三番瀬評価委員会からの意見及び対応

「平成21年度実施計画書作成に向けた モニタリング手法及び砂つけ試験案について」 検討結果への対応

市川海岸への高波浪の来襲のしかた

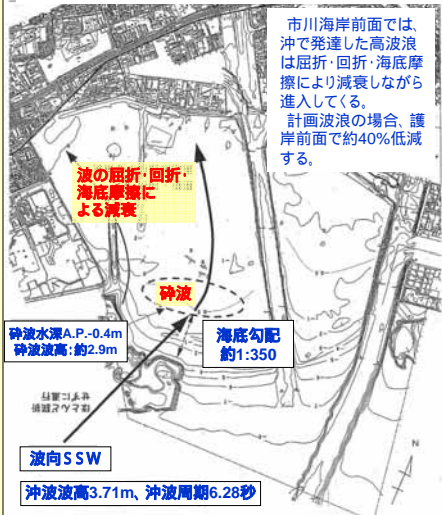
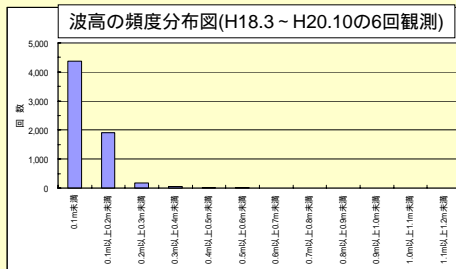
- (1) 特有の地形の作られ方等のメカニズムを整理した上で、波浪が小さいから構造物による影響は小さいとの整理が可能であれば調査を実施しなくても良い。
- (2) その場合でも、何か起きたときは、外海での波の観測点から影響が類推できるような程度までのモデルの検証等について考慮しておくこと。具体的には平成20年度に測定している波浪データと、東京灯標、千葉港波浪観測塔等の外部データを比較、検討し、三番瀬の中の波浪データを類推すること。

市川海岸前面では、沖で発達した高波浪は屈折・回折・海底摩擦により減衰しながら進入してくる。計画波浪の場合、護岸前面で約40%低減する。

市川海岸塩浜地区では、沖で発達した高波浪は、三番瀬の浅い地形で減衰するため、波浪は小さい。
